原子炉機器冷却海水配管ダクト(鉛直部)の照査用せん断力について

評価位置(断面③)

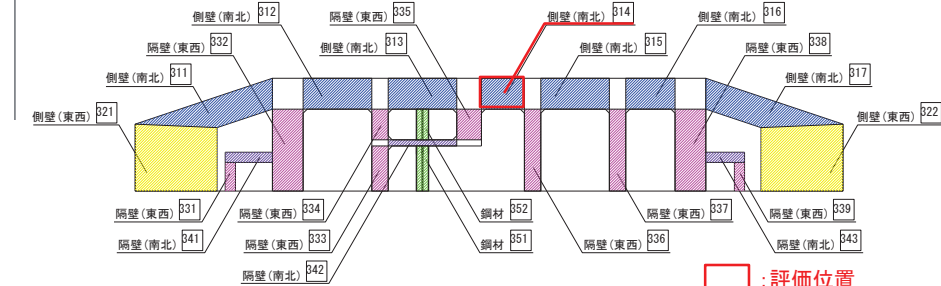
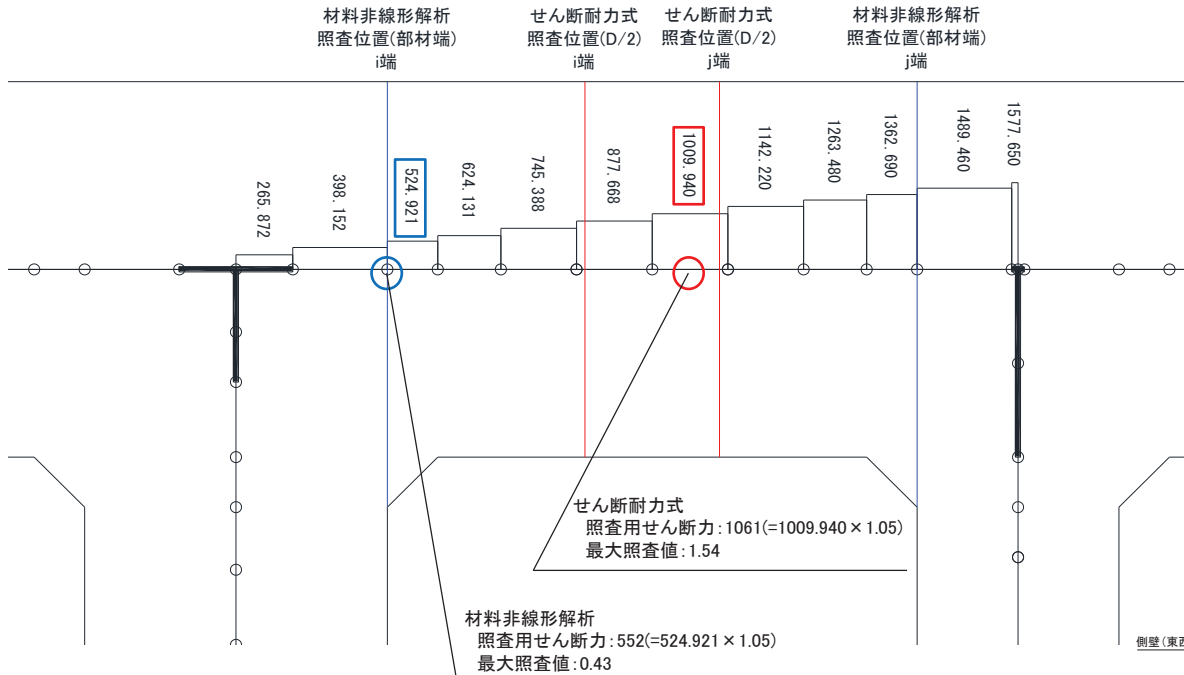
ケース1:評価位置(対象部材)は同一だが、「照査用せん断力」の値が大きく異なる。

(例) 断面③ 解析ケース② S_s-N1(-+) 側壁(南北):評価位置314

- せん断耐力式による照査は、i端側及びj端側共に照査値1.0を上回る結果となっており、j端側が厳しい照査値となった。
- 材料非線形解析による照査を、同じ部材に対しi端側及びj端側の2ケース実施した結果、i端側が厳しい照査値となった。
- せん断耐力式による照査と材料非線形解析による照査で、最大照査値となる位置が異なったため、照査用せん断力の値に差が生じた。

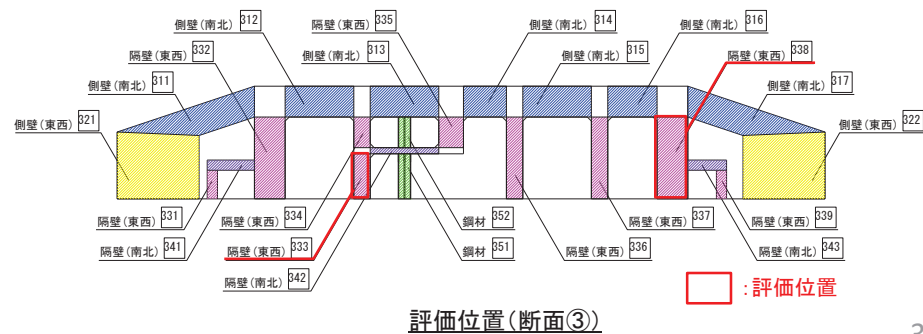
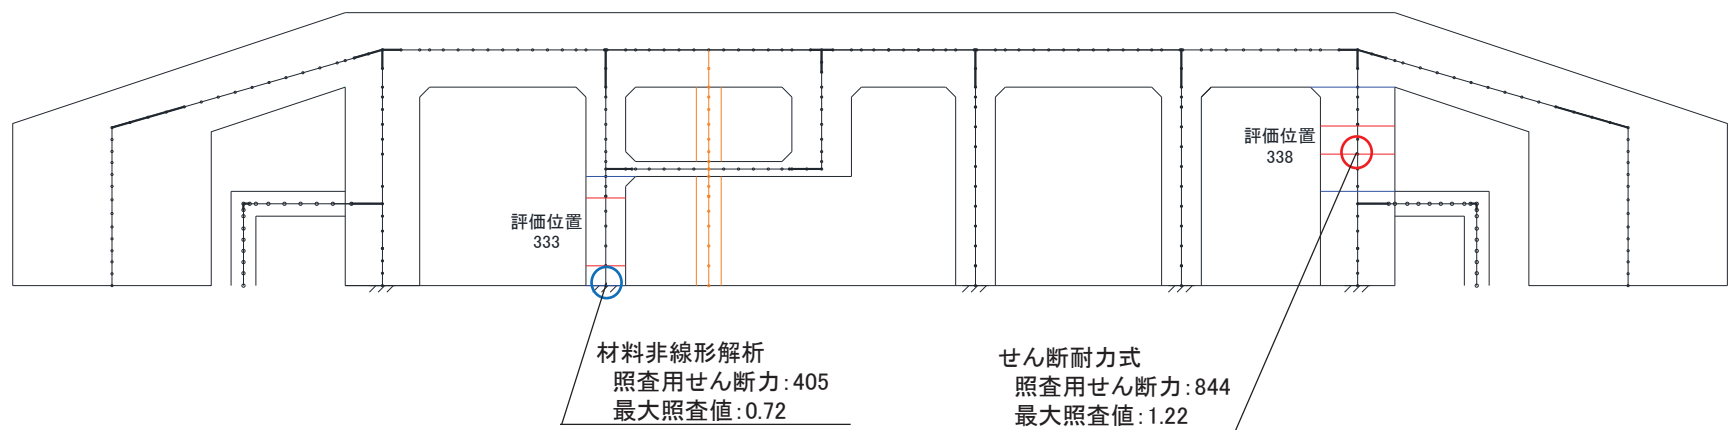
ケース2: 評価位置(対象部材)が異なり, 「照査用せん断力」の値が異なる。

(例) 断面③ 解析ケース② Ss-N1(-+) 隔壁(東西): 評価位置338, 333

- せん断耐力式による照査を隔壁(東西)を対象に実施した結果, 「評価位置: 338」が最も厳しい照査値となった。
- 材料非線形解析による照査を, 隔壁(東西)のうち照査値1.0を上回る部材を対象に実施した結果, 「評価位置: 333」が最も厳しい照査値となった。
- 隔壁(東西)の最大照査値を取りまとめるにあたり, せん断耐力式による照査と材料非線形解析による照査で, 最大照査値となる評価位置(対象部材)が異なる結果となったことから, 照査用せん断力の値に差が生じた。

評価位置(断面③)

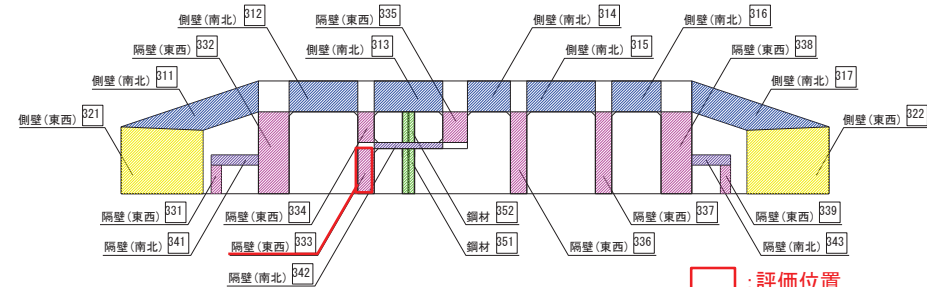
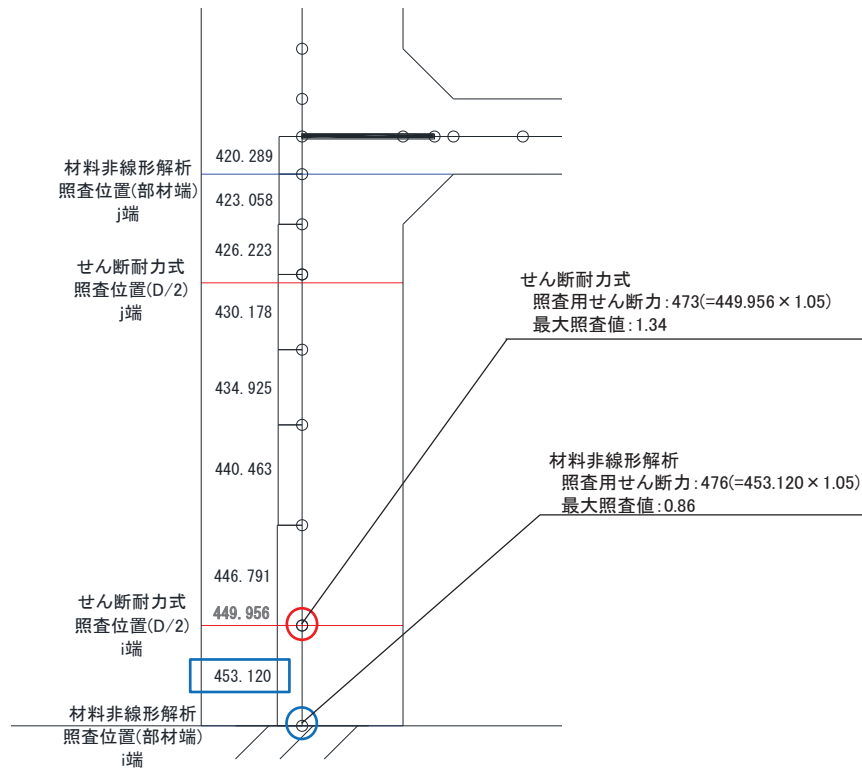
ケース3: 評価位置(対象部材)は同一だが、「照査用せん断力」の値が若干異なる。

(例) 断面③ 解析ケース④ Ss-N1(-+) 隔壁(東西): 評価位置333

- せん断耐力式による照査は、照査位置(D/2)において、i端側が厳しい照査値となった。
- 材料非線形解析による照査は、照査位置(部材端)において、i端側が厳しい照査値となった。
- せん断耐力式による照査と材料非線形解析による照査では、照査位置が異なるため、照査用せん断力の値に差が生じた。
